Notat

Oppdragsgiver: **Nesbyen kommune**

► Detaljreguleringssplan for flomsikring Rukkedøla Oppsummering av innkomne innspill i forbindelse med varsel om oppstart

Elvekant før Hans.

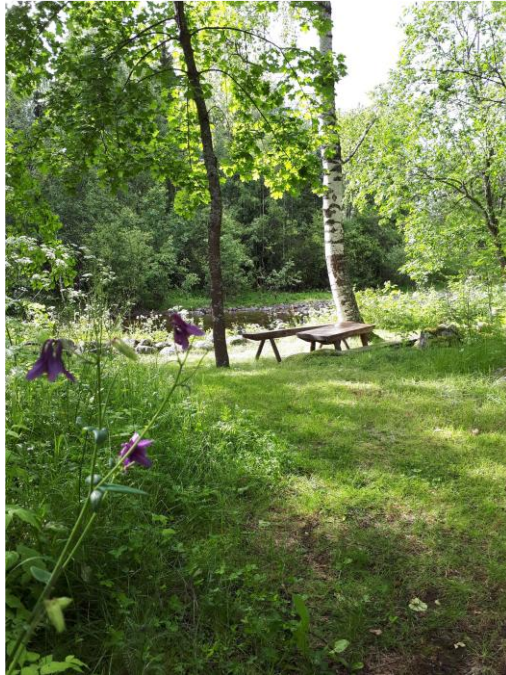
positivt og vil kunne inngå som et naturlig og positivt element på eiendommen. Det er viktig å ha et forhandlingsmøte så snart som mulig og i forkant av reguleringsprosessen slik at man forhåpentligvis kan bli enige om formål og prinsipper for utforming og rettigheter. I forbindelse med flommen grov Rukkedøla bort et større areal på min eiendom. Fra NVE sin side har det blitt sagt at naturlig erosjon ikke blir tilbakeført til tidligere tilstand. Jeg er uenig i at så mye grunn forsvant av naturlige årsaker, men derimot grunnet inngrep i tilknytning til Rukkedøla. Jeg var selv til stede under flommen og fulgte utviklingen. 4 årsaker til erosjonen var: 1. Oppbygget mur ut i elvekant på Stasjonsvegen 19. (Antar at den aldri har vært byggemeldt) 2. Støpt mur på motsatt side av nr. 19 nedstrøms. 3. Dårlig utført arbeid etter ledningsarbeid over Rukkedøla på min eiendom. 4. Manglende sikring av ytterkant og manglende uttrauing av innerkant forbindelse med uttrauing av Rukkedøla etter flommen. Under flommen nådde vannet opp i muren i elvekanten på Stasjonsvegen 19 og ledet vannet mot støpt mur på motsatt side. Vannet ble der ledet tilbake i retning mot søndre elvebredd. Situasjonen utviklet seg negativt etter hvert som det bygget seg opp en steinøyr utenfor Stasjonsvegen 19. På min eiendom hadde jeg avtale med kommunen om på nytt å ta igjen sikringen av elvebredden, da steinsettingen etter kommunens anleggsarbeider hadde begynt å kollapse i forbindelse med vårflommen. Hans fikk da en enkel oppgave med å grave ut elvebredden her. I løpet av vinteren ble elva tilbakeført til 2018-nivå. Det ble det ikke gjort på min eiendom. Det ble ikke lagt opp til 2018-nivå de masser som var erodert. I tillegg ble ikke masser i innerkant av elva fjernet ned til 2018-nivå. Dette medførte ytterligere erosjon i vårflommen som kom etter Hans.	Det er avtalt dialogmøte med hver enkelt eier før planen legges ut på høring. NVE planlegger og prosjekterer en helhetlig løsning for sikring av Rukkedøla mot fremtidige flommer.

Jeg mener det er naturlig å bygge opp igjen elvebredd til tilnærmet samme nivå som tidligere, som ligger under aktuelt flomnivå, etter min vurdering ca. kote 157,5 - 158.
